**Avis de la Mission Régionale d'Autorité environnementale
Nouvelle-Aquitaine relatif au
projet de création d'un parc d'émotions et de vibrations musicales
« MELOFOLIA »
dans la commune de Coussac-Bonneval (87)**

n°MRAe 2024APNA10

dossier P-2023-13593

Cartographie des continuités écologiques – page 96 de l'étude d'impact

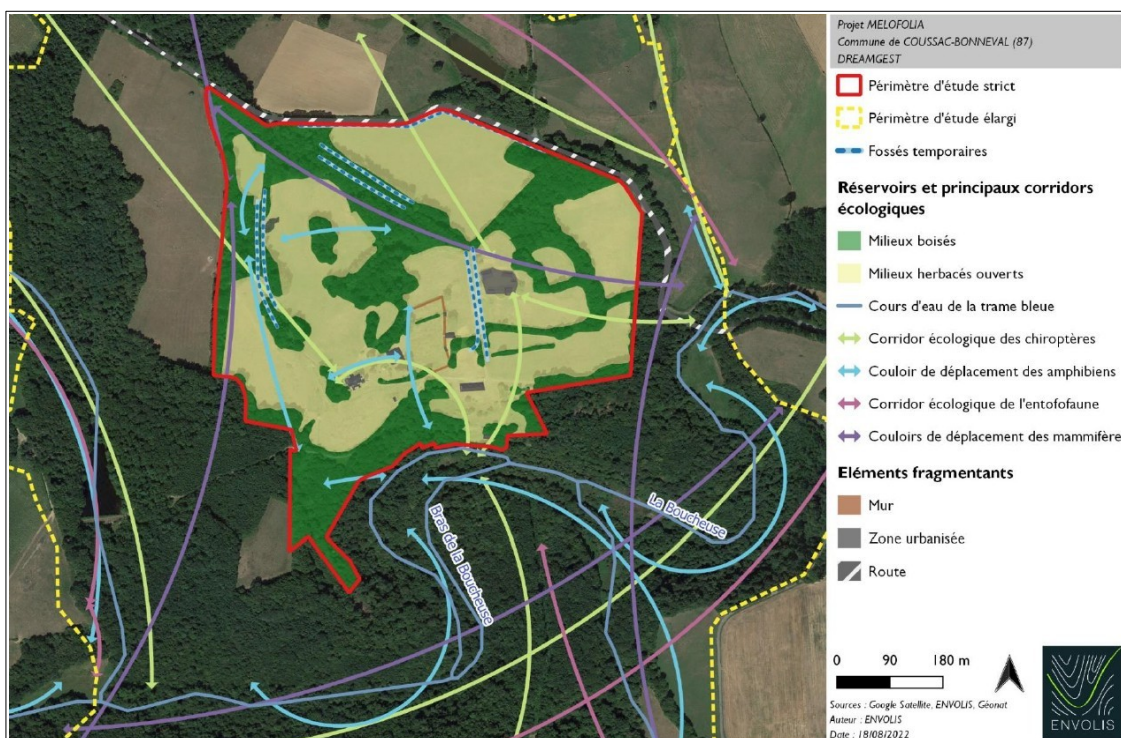
Il n'est pas indiqué dans le dossier si le site du projet comporte des terres agricoles. **La MRAe recommande de préciser si des terres agricoles sont impactées par le projet, et si oui la surface concernée.**

Contexte hydrographique – page 73 de l'étude d'impact

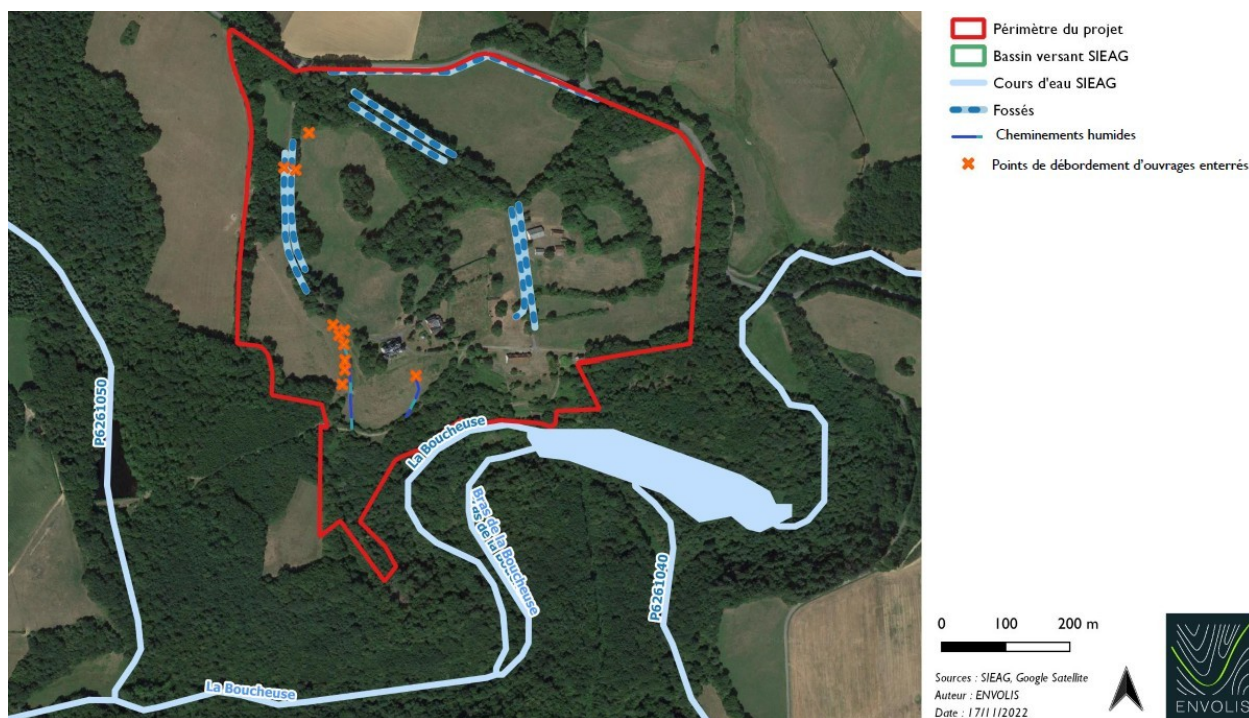
La MRAe recommande de préciser si ces ouvrages sont toujours fonctionnels. Les informations fournies dans les différentes parties du dossier mériteraient d'être complétées, notamment sur leur potentiel de remise en état et le cas échéant les impacts du projet sur ce potentiel.

Localisation des zones imperméables – page 32 de l'étude d'impact

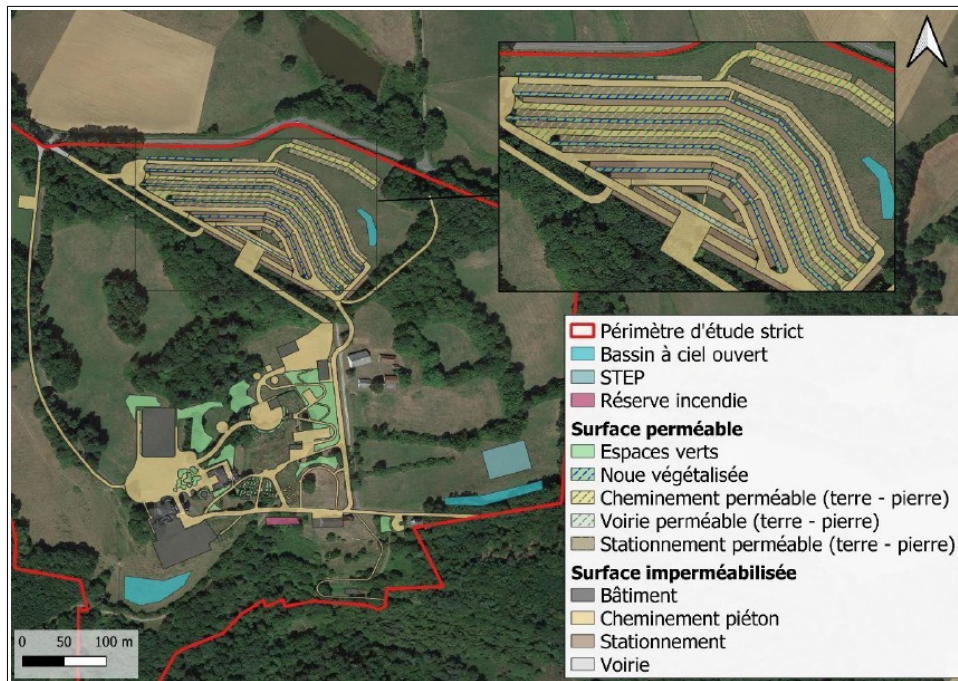
La MRAe recommande préciser les surfaces terrassées pour les besoins du projet puis remis en végétation, et de quantifier la surface totale impactée par une imperméabilisation diffuse.
